Consejo de Planificación Urbano Ambiental

ACTA N° 469

INFORME TÉCNICO

Tema: Propuesta para incorporar Corredores Turísticos y adecuar el FOT en AC y Corredores existentes y modificar Zonas R y, Proyecto de ordenanza.

CORREDOR C7 - Corredor Río San Antonio: Comprende la Avenida Perito Moreno, desde su intersección con la calle Haendel y la AIA-AIP, hasta el límite sur del ejido municipal.

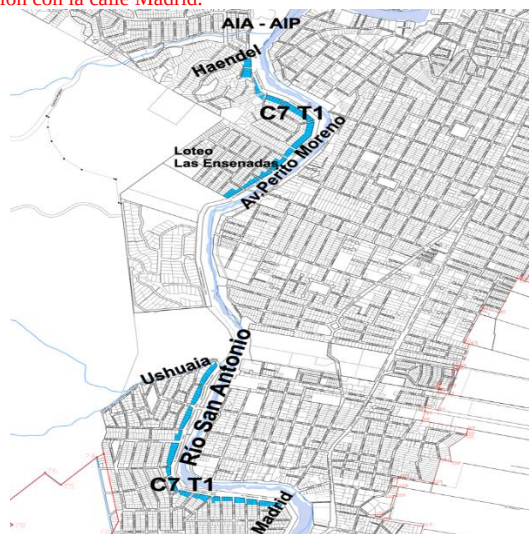
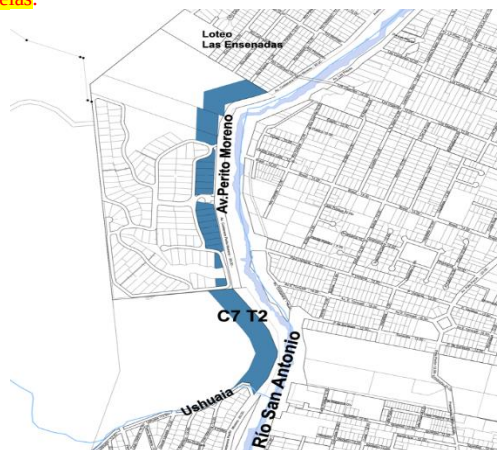
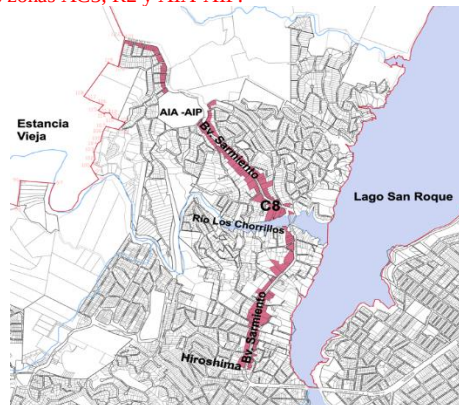
Laura Colladon pregunta sobre el Corredor del Río y lo que se puede hacer entre la costanera y la línea del río. Señala que no parece incluirse una planificación clara sobre el uso de la costa del río, ya que es importante dejar espacio tanto para balnearios como para zonas de costa natural, evitando que toda la ribera se convierta en un balneario. Respecto a la parte privada del corredor, considera que es necesario revisarlo detenidamente, dado que en la plenaria nunca se
